PRODUKT	HOOFDGROEP	GROEP
P	8	87
BETR. Slang naar vacuüm- tank van CU-verwarming		NO. 17
		DATUM Maart 81

Nieuwe slang naar de vacuümtank van de CU-verwarming

132067

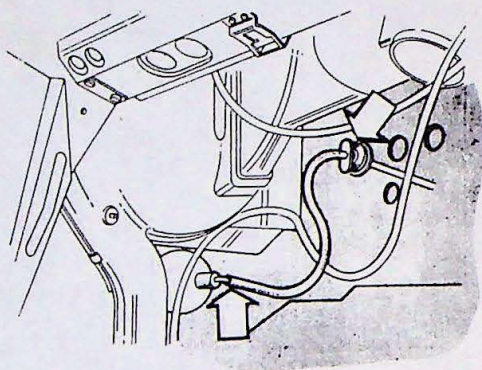
Bij auto's met CU-verwarming is een nieuwe slang, onderdeelnummer 944272-3, tussen de vacuümtank en de motor in productie genomen, teneinde zo weinig mogelijk geluid naar het schutbord over te brengen en de nippel van de vacuümtank zo min mogelijk aan trillingen bloot te stellen.

De vacuümtank krijgt nu een aansluitslang, onderdeelnummer 1215591-6, en een bochtstuk, onderdeelnummer 1234517-9.

Gelijktijdig wordt voor de slang een rubber tule, onderdeelnummer 1234518-7, voor het schutbord ingevoerd.

De nieuwe slang en de rubber tule kunnen ook bij oudere auto's toegepast worden. Hiervoor moet in het schutbord echter een nieuw gat voor de rubber tule geboord worden. Het gat voor de oude rubber tule wordt dan afgeplugd.
